改善箇所説明図①

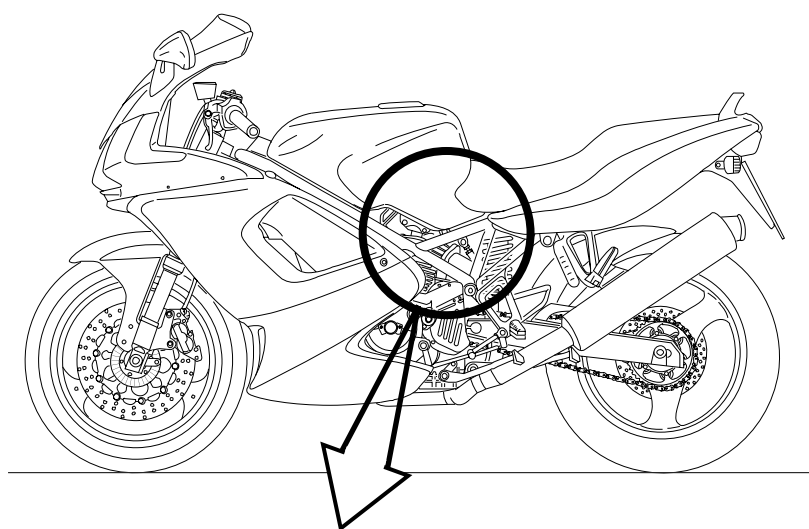
基準不適合箇所

燃料ポンプ用電気配線の取り回しが不適切なため、排気管に接触するものがある。そのため、そのままの状態で使用が続けると、被覆が溶損して短絡し、最悪の場合、原動機が停止し、再始動できなくなるおそれがある。

改善の内容

全車両、当該配線を確認し、不適切なものは電気配線の取り直しを変更する。
